ÉTUDE D'IMPACT SUR L'ENVIRONNEMENT DÉPOSÉE
AU MELCCFP

ADDENDA 2 – RÉPONSES AUX QUESTIONS ET
COMMENTAIRES TRANSMIS LE 19 SEPTEMBRE 2024

Projet éolien Canton MacNider

Dossier : 3211-12-259

1 : 17 000
0 170 340 m
MTM, fuseau 6, NAD83 (CSRS)

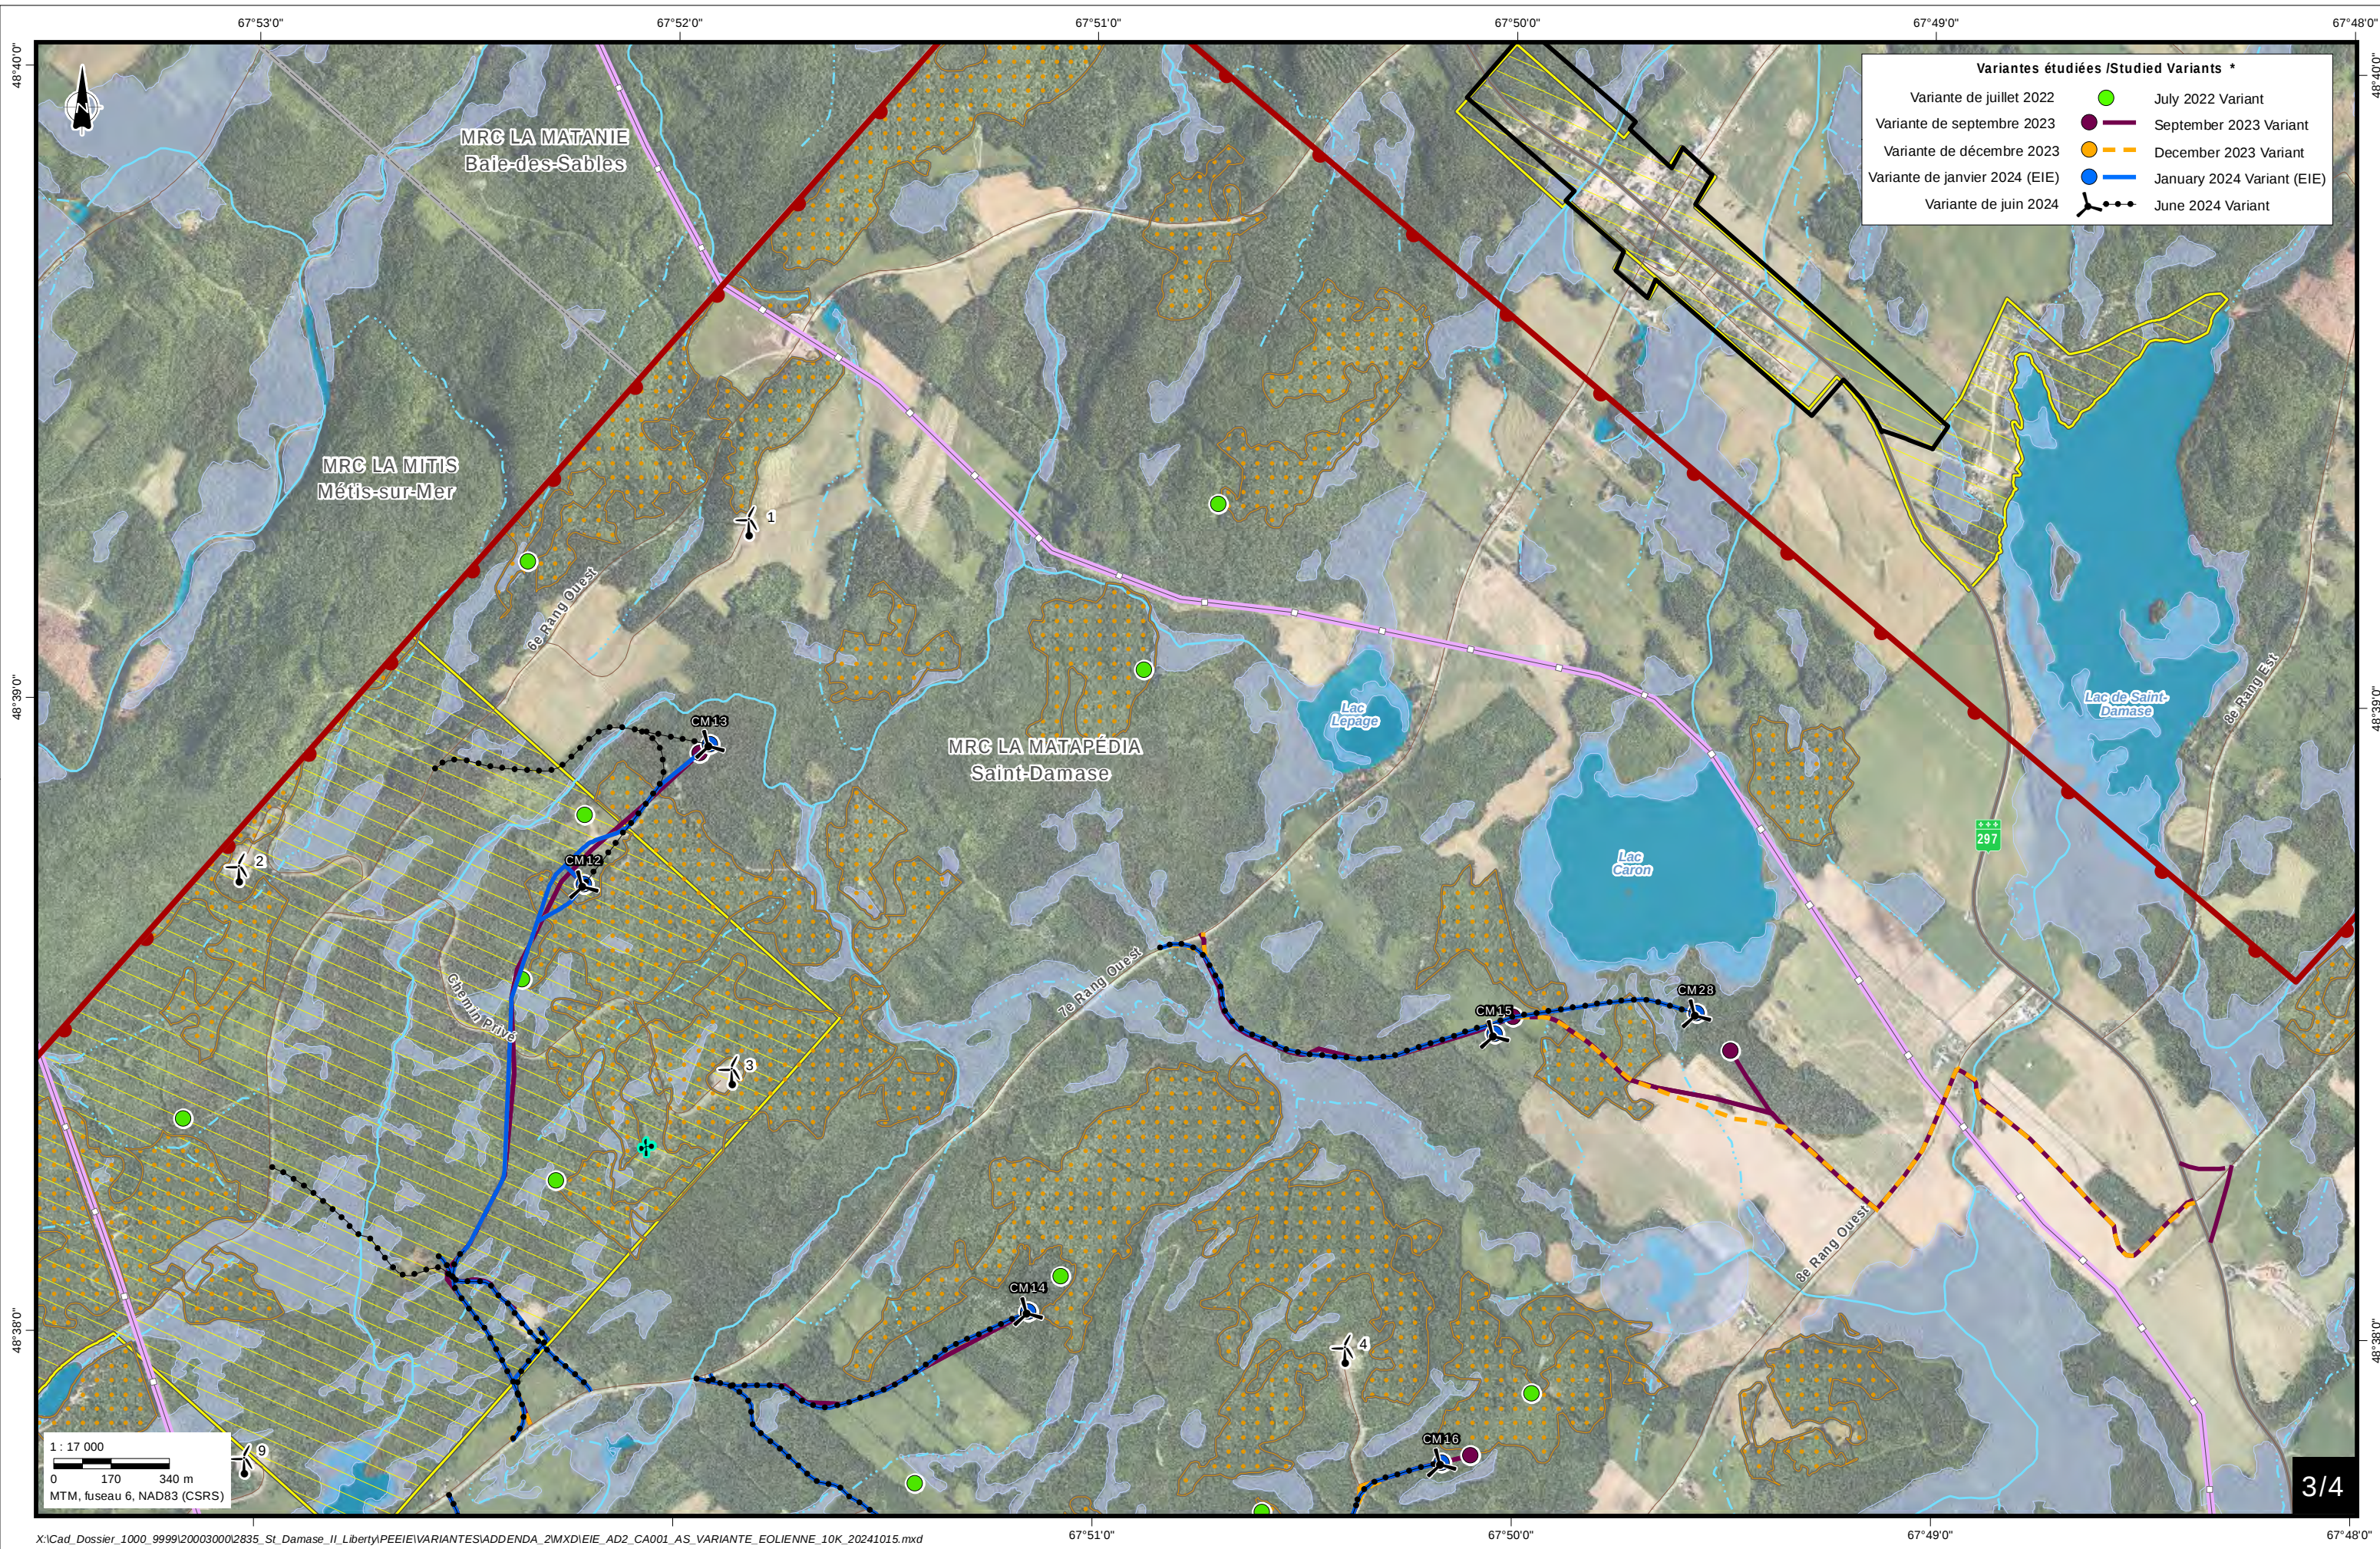
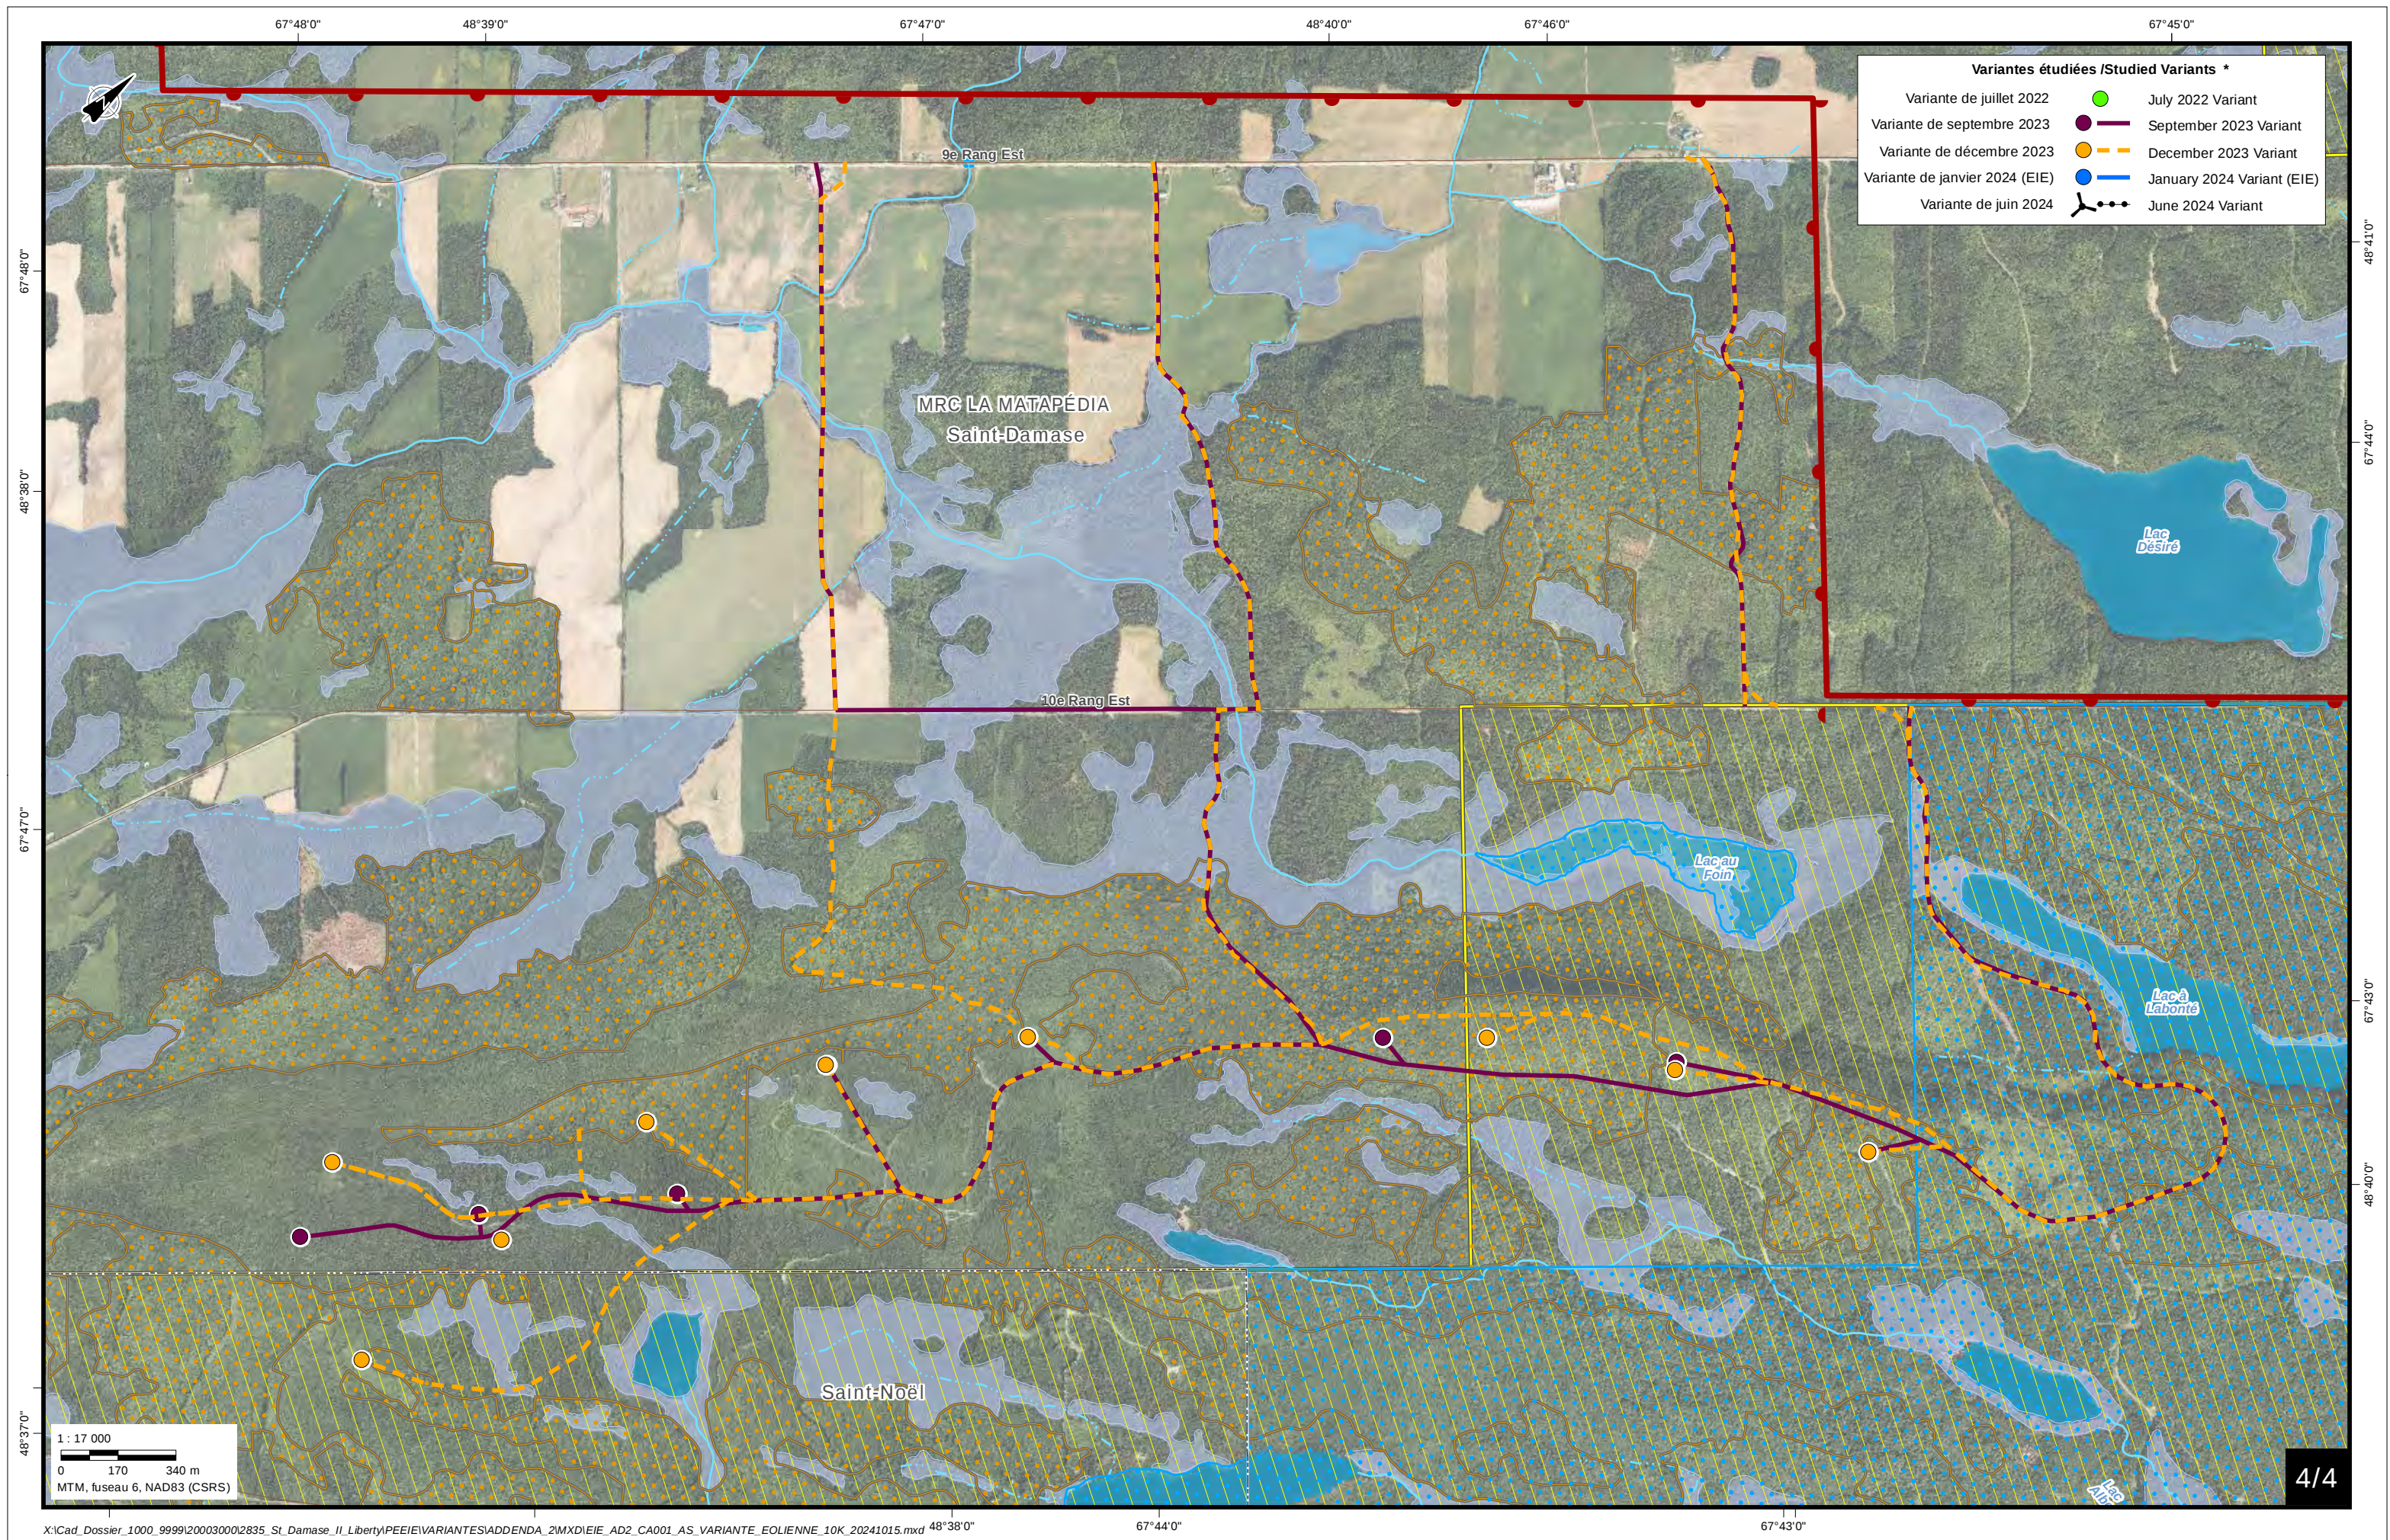
L'initiateur doit démontrer qu'il a évalué des alternatives pour aménager les chemins d'accès et les aires de travail en dehors des peuplements acéricoles. Le cas échéant, l'initiateur doit présenter les éléments qui le contraignent à empiéter dans les peuplements acéricoles pour les chemins d'accès et les aires de travail pour les éoliennes mentionnées ci-dessus.

Alors que PECMN étudiait des alternatives pour les chemins d'accès aux éoliennes CM13, CM15, CM25, CM28, CM30 et CM32 ainsi qu'aux aires de travail temporaires pour les éoliennes CM14 et CM16 à l'extérieur des érablières à potentiel acéricole, il est devenu nécessaire d'empiéter sur ces peuplements en raison de contraintes techniques, sociales et environnementales, telles que résumées dans le tableau 2-2 suivant.

Composantes	Alternative envisagée	Raison
Chemin d'accès à CM12 et CM13 (carte 3/4 de l'annexe A)	- Alt N°1 – accès en traversant plusieurs parcelles de la sous-station vers CM13. - Alt N° 2 – accès direct à CM12 à partir du 6^e Rang ouest.	<u>Contraintes techniques</u> Utiliser chemin existant, conserver l'emplacement du chemin d'accès proposé en raison des contraintes liées à la topographie pour Alt N° 2. <u>Contraintes environnementales</u> Emplacement proposé conservé en raison de l'impact moindre sur les terres agricoles et d'un nouveau franchissement de cours d'eau avec Alt N° 2. <u>Contraintes sociales</u> Refus de certains propriétaires fonciers pour Alt N° 2.
Chemin d'accès à CM15 et CM28 (carte 3/4 de l'annexe A)	Déplacer la route d'accès pour éviter l'érablière à potentiel acéricole.	<u>Contraintes environnementales</u> Maintenir l'emplacement proposé en raison d'un impact réduit aux milieux humides et hydriques et l'érablière à potentiel acéricole (minimiser l'empreinte environnementale).

Chemin d'accès à CM25 (carte 2/4 de l'annexe A)	Accès différent au nord directement du 8 ^e Rang Ouest.	<u>Contraintes techniques</u> Emplacement du chemin proposé conservé en raison d'une topographie difficile pour l'accès. <u>Contraintes environnementales</u> Impact important sur les terres agricoles au nord de CM25.
Chemin d'accès à CM30 (carte 1/4 de l'annexe A)	Déplacer légèrement le chemin d'accès vers l'est pour éviter l'érablière à potentiel acéricole.	<u>Contraintes environnementales</u> Emplacement proposé conservé, déboisement réduit et impact minimal sur les milieux humides et hydriques.
Chemin d'accès à CM32 (carte 2/4 de l'annexe A)	Déplacer légèrement le chemin d'accès vers l'ouest pour éviter l'érablière à potentiel acéricole.	<u>Contraintes environnementales</u> Emplacement proposé conservé puisque l'alternative empiéterait dans un milieu humide.
Aire temporaire de travail à CM14 (carte 2/4 de l'annexe A)	Déplacer légèrement l'aire de travail temporaire pour éviter l'érablière à potentiel acéricole.	<u>Contraintes environnementales</u> Emplacement proposé conservé en raison de problèmes potentiels au niveau des émissions sonores.

Aire temporaire de travail à CM16 (carte 2/4 de l'annexe A)	Déplacer légèrement l'aire de travail temporaire pour éviter l'érablière à potentiel acéricole ou déplacer légèrement l'éolienne.	<u>Contraintes techniques</u> Emplacement du chemin proposé conservé en raison d'une topographie difficile pour l'accès. <u>Contraintes environnementales</u> Emplacement proposé conservé afin d'éviter le milieu humide.
